Service manual

817A

PHILIPS

Service Information

Fig. 1

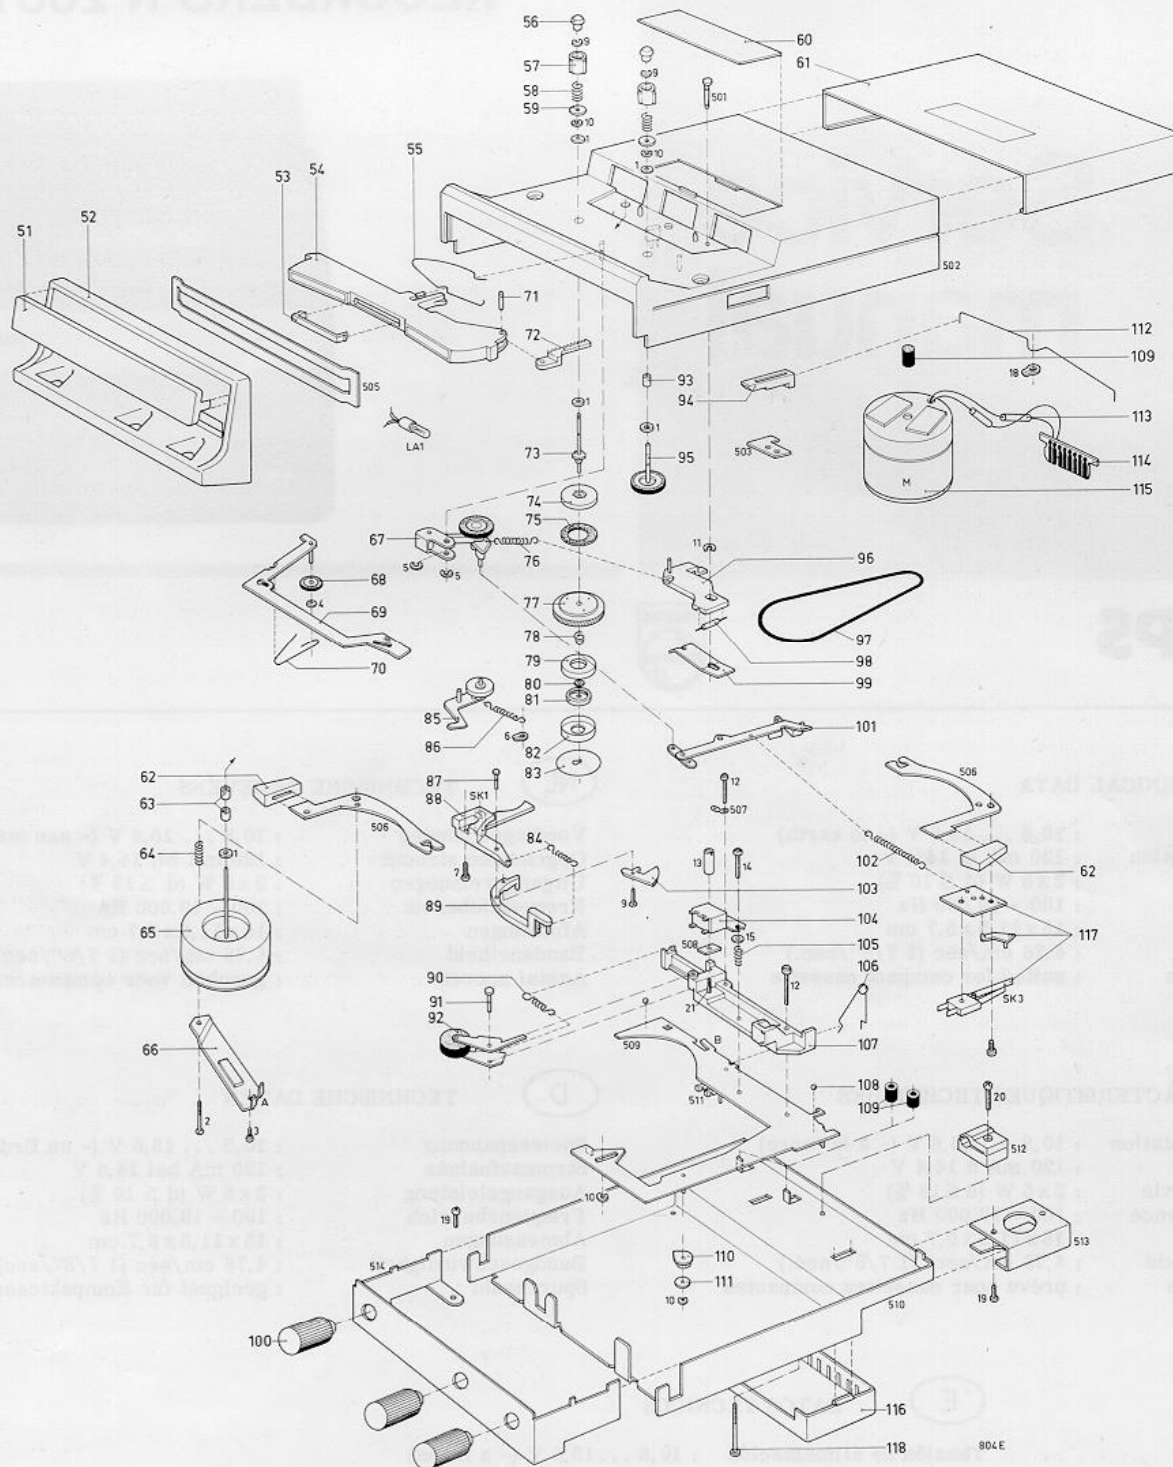
Between item 75 and item 77 a metal disc has been added. The code number is: 4822 528 30162.

- b. On the pin 71 a clamping ring of 1.5 mm has been added. The code number of the clamping ring is: 4822 530 70121. Reason: Bracket 72 is now better held in place.

- c. On the shaft through the bracket assembly 67 a clamping ring of 2,3 mm has been added. The code number of the clamping ring is: 4822 530 70043. Reason: Bracket assembly 67 has been fixed in a more stable way.

Fig. 1

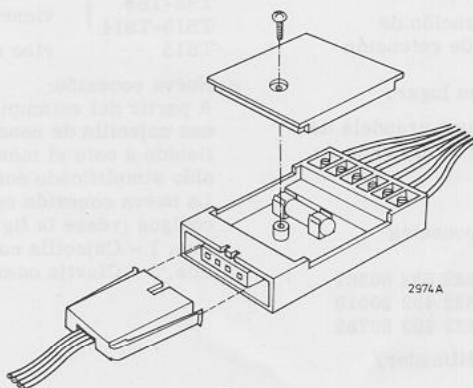
- e. Modified preamplifier/motor control unit
- In recorders marked from AH02/307 the connector on the p.c. board has been left out. Therefore, the wiring and the track of the preamplifier/motor control p.c. board has been modified.

- The new wiring diagram is shown in Fig. 3.
- f. Modified List of Electrical Parts
- | | | |
